高浜 3, 4号炉 大飯 3, 4号炉  
原子炉施設保安規定変更認可申請について  
【大山生竹テフラの噴出規模見直しに伴う変更】

2021年 8月 4日

(1) **③電源車**の準備作業

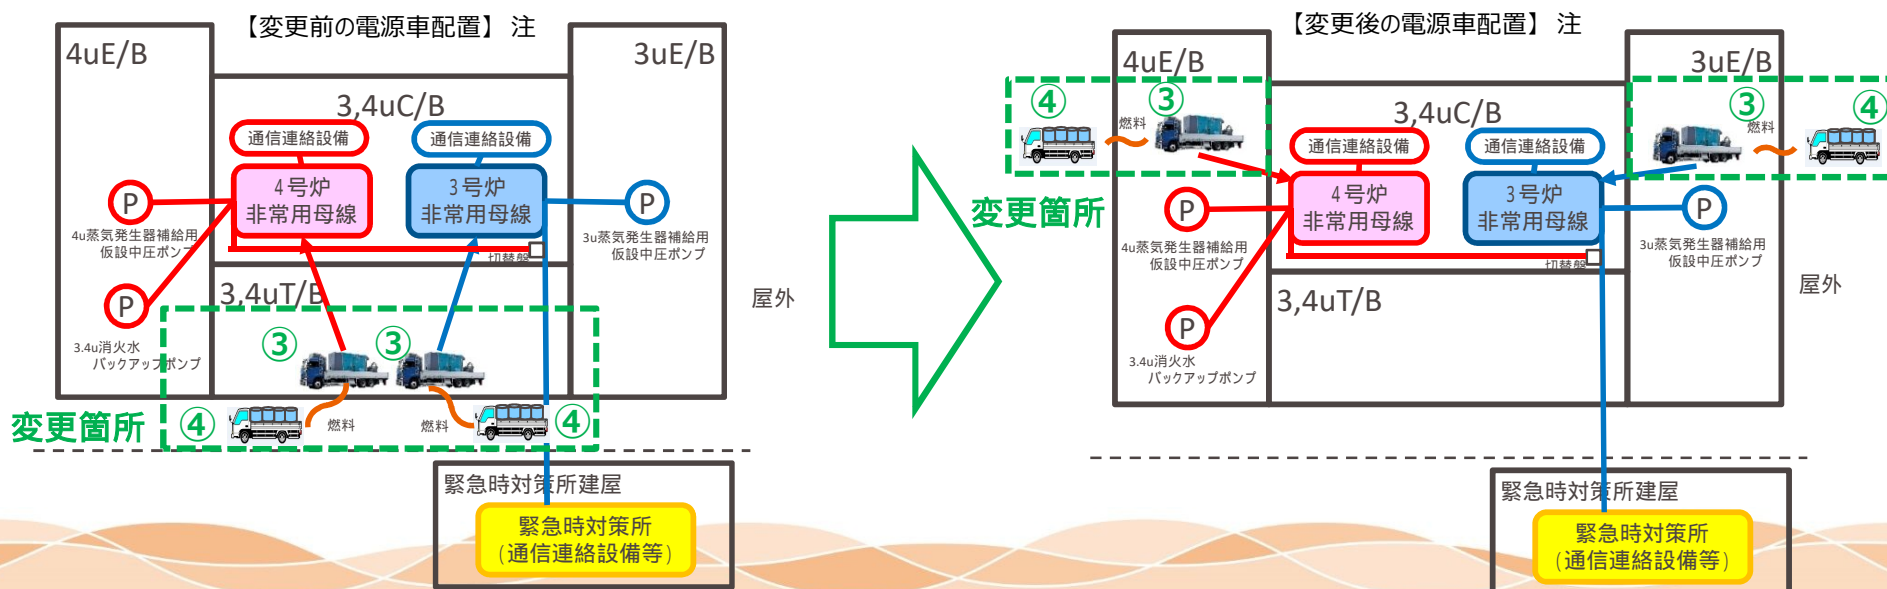
電源車の配置場所をタービン建屋からより頑強な原子炉周辺建屋に変更する。

軽油ドラム缶を積載した燃料運搬車の建屋近傍への移動について、(1)の電源車の配置場所変更に伴い、タービン建屋近傍から原子炉周辺建屋近傍に移動場所を変更する。

変更前	変更後
<p>g. 蒸気発生器補給用仮設中圧ポンプ（電動）を用いた炉心の著しい損傷を防止するための対策 火山影響等発生時において、外部電源喪失およびディーゼル発電機が機能喪失し、かつタービン動補助給水ポンプが機能喪失した場合は、蒸気発生器補給用仮設中圧ポンプ（電動）を使用し、蒸気発生器2次側による1次冷却系の冷却を行う。</p> <p>(a) 蒸気発生器補給用仮設中圧ポンプ（電動）の準備作業 各課（室）長は、<b>③</b>電源車を降下火砕物の影響を受けない3号および4号炉タービン建屋内へ移動し、準備作業を行う。</p>	<p>g. 蒸気発生器補給用仮設中圧ポンプ（電動）を用いた炉心の著しい損傷を防止するための対策 火山影響等発生時において、外部電源喪失およびディーゼル発電機が機能喪失し、かつタービン動補助給水ポンプが機能喪失した場合は、蒸気発生器補給用仮設中圧ポンプ（電動）を使用し、蒸気発生器2次側による1次冷却系の冷却を行う。</p> <p>(a) 蒸気発生器補給用仮設中圧ポンプ（電動）の準備作業 各課（室）長は、<b>③</b>電源車を降下火砕物の影響を受けない3号炉および4号炉原子炉周辺建屋内へ移動し、準備作業を行う。</p>

## 改良型フィルタのフィルタ取替着手時間（高浜3，4号炉の例）

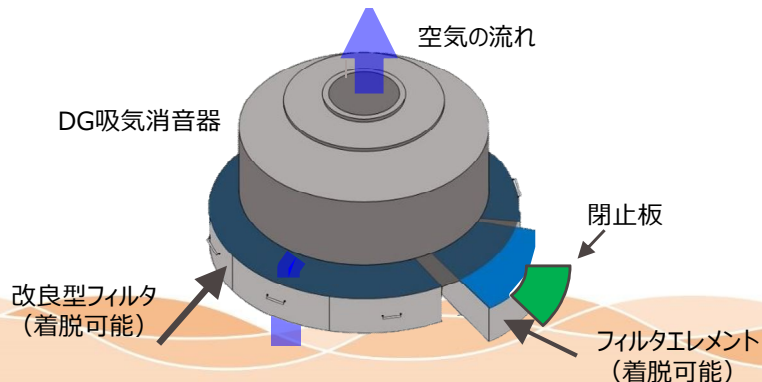
DGフィルタの性能試験結果に基づき、フィルタ取替着手時間を100分と設定していたが、層厚変更を踏まえたフィルタ試験の結果、フィルタ取替着手時間を**70分**に設定する

フィルタ取替着手時間は社内標準に定めており、**保安規定の変更はない**

変更前の配置例

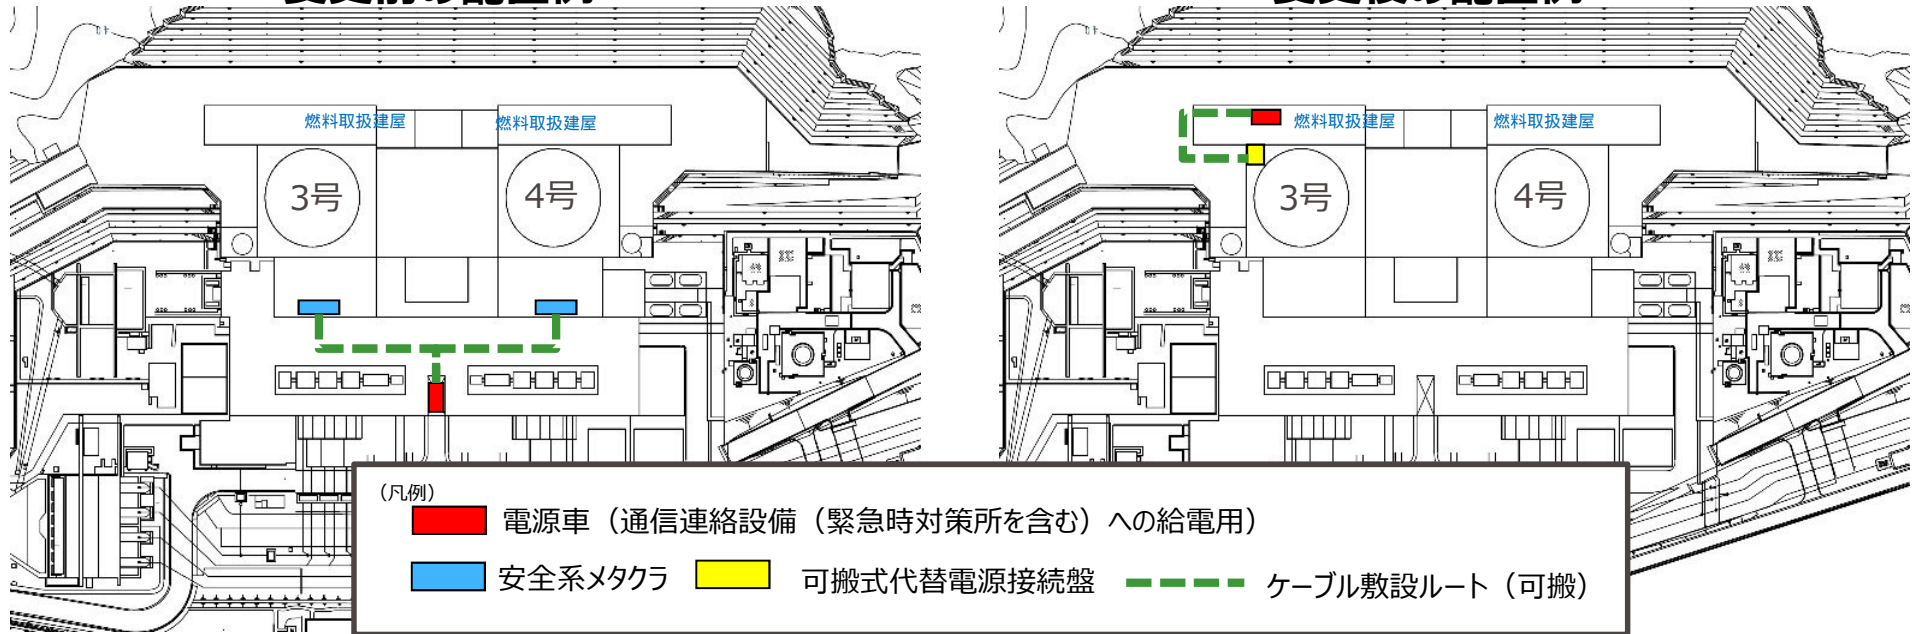
- 電源車（通信連絡設備（緊急時対策所を含む）への給電用）からの給電は、設置場所の変更に伴い下図のとおり作業場所が変更となった。
- ケーブルの敷設距離が既認可と比べて短くなったことから、要員数が4名から2名に減少したものの、作業は既認可から10分増加の70分以内で完了することを確認済み。

(1)	対応手段	対象号炉、要員	要員数	想定時間
変更前	① 電源車※4からの給電開始※10 (給電用ケーブル敷設・接続)	・3号炉および4号炉 ・緊急安全対策要員	4 (3号炉および 4号炉合計)	60分
変更後	① 電源車※4からの給電開始※10 (給電用ケーブル敷設・接続)	・3号炉および4号炉 ・緊急安全対策要員	2 (3号炉および 4号炉合計)	70分

# 大飯3・4号炉における蒸気発生器補給用仮設中圧ポンプ（電動）および電源車の準備作業の成立性について(1/2)

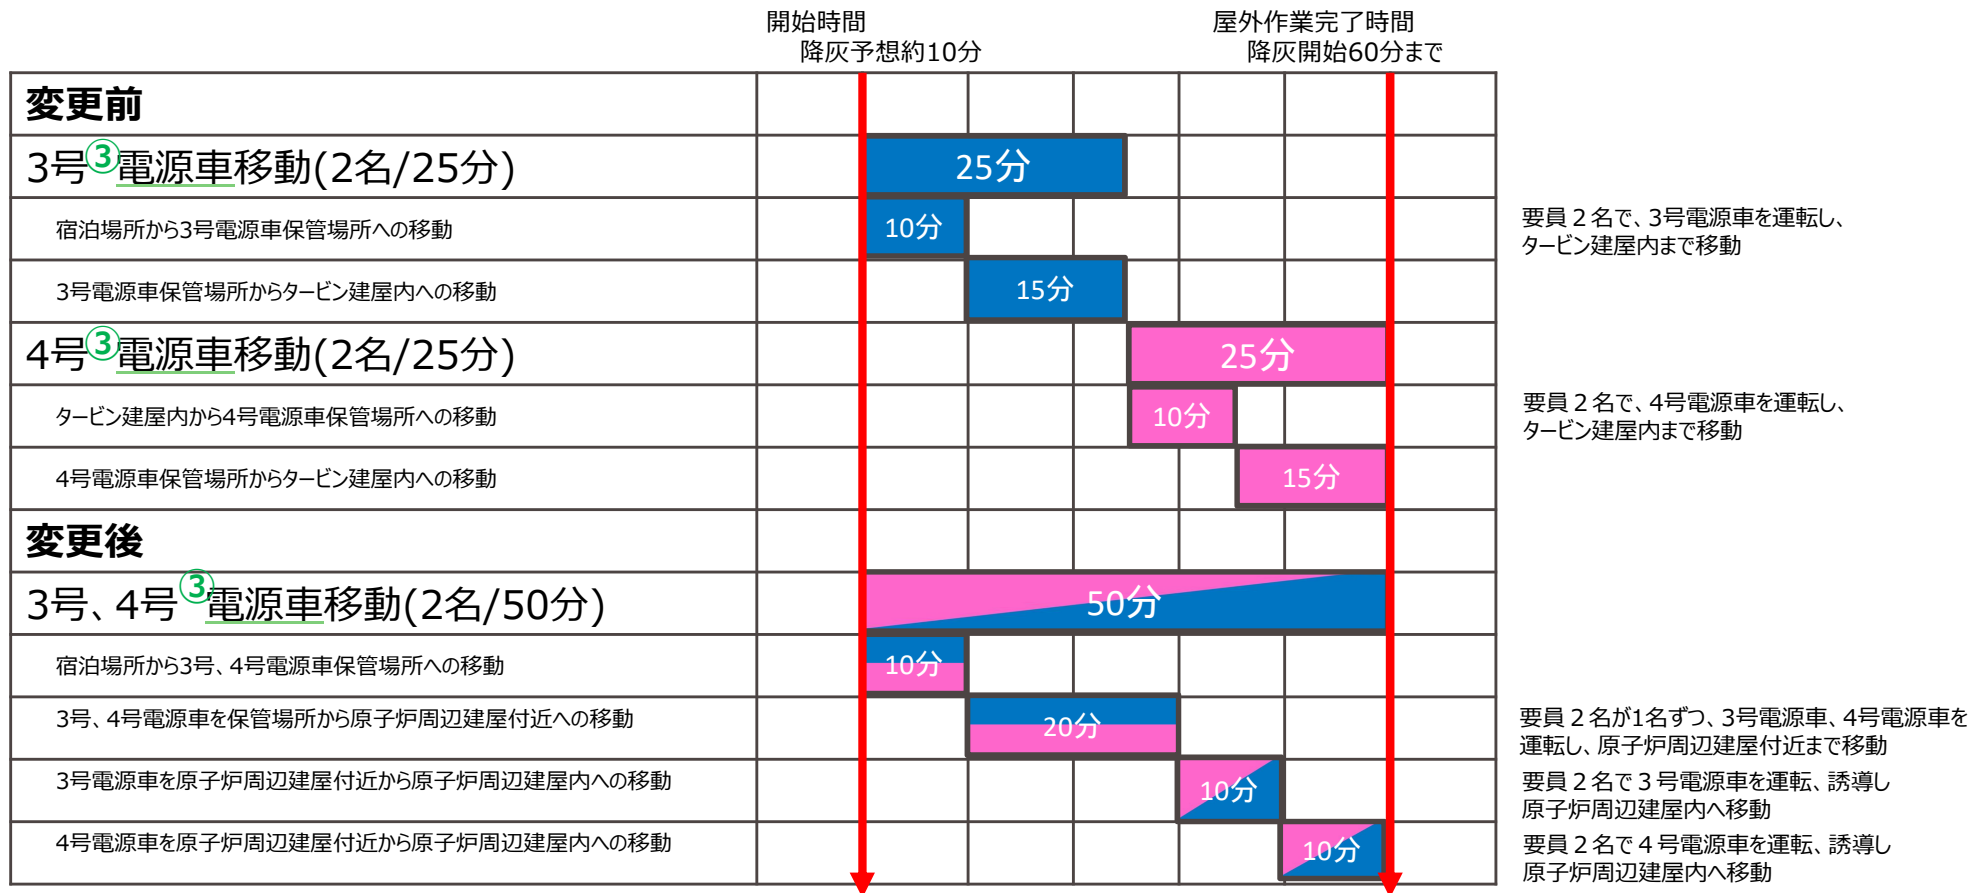
○電源車の設置場所変更に伴い電源車の移動距離は既認可と比べて長くなった（次頁参照）が、従前は3号で実施してから4号実施としていた手順のうち一部（電源車の移動）を並行実施とすることで、50分以内に完了することを確認済み。

(2)	対応手段	対象号炉、要員	要員数	想定時間
<b>変更前</b>	<ul style="list-style-type: none"> <li>蒸気発生器補給用仮設中圧ポンプ（電動）の準備作業</li> <li>③電源車の準備作業（電源車の移動）</li> </ul>	・緊急安全対策要員	2	<u>25分</u>
<b>変更後</b>	<ul style="list-style-type: none"> <li>蒸気発生器補給用仮設中圧ポンプ（電動）の準備作業</li> <li>③電源車の準備作業（電源車の移動）</li> </ul>	・緊急安全対策要員	2 (3号炉および4号炉合計)	<u>50分</u>

# 大飯3・4号炉における可搬式排気ファンおよび仮設ダクト等設置作業の成立性について 参考5

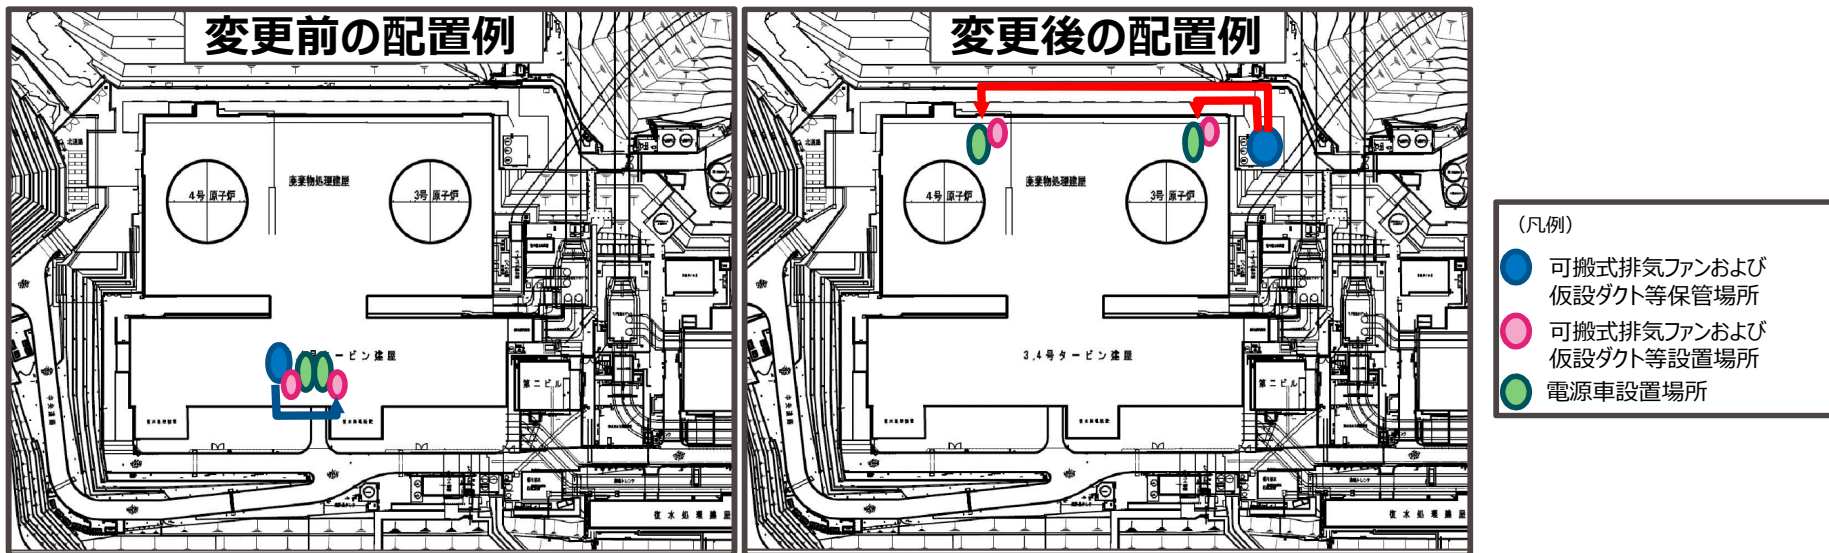
- ③電源車の設置場所変更に伴い、可搬式排気ファン、仮設ダクト等の保管場所を下図のとおり屋内から屋外へ変更した。
- これにより可搬式排気ファン、仮設ダクト等を降灰開始前に屋内へ運搬する手順が追加となったが、下記の要員および時間で完了することを確認済み。

変更前（1箇所当たり）							
可搬式排気ファンおよび仮設ダクト等設置（4名/60分）				60分			
変更後（1箇所当たり）					屋内作業		
可搬式排気ファンおよび仮設ダクト等運搬（3名/50分）		50分					
可搬式排気ファンおよび仮設ダクト等設置（3名/80分）	屋外作業				80分

(3)	注記の記載
変更前	可搬式排気ファンおよび仮設ダクト等設置作業は、1箇所あたり上表とは別に緊急安全対策要員4名が60分以内で実施する。
変更後	可搬式排気ファンおよび仮設ダクト等設置作業は、1箇所あたり上表とは別に緊急安全対策要員3名が130分以内で実施する。
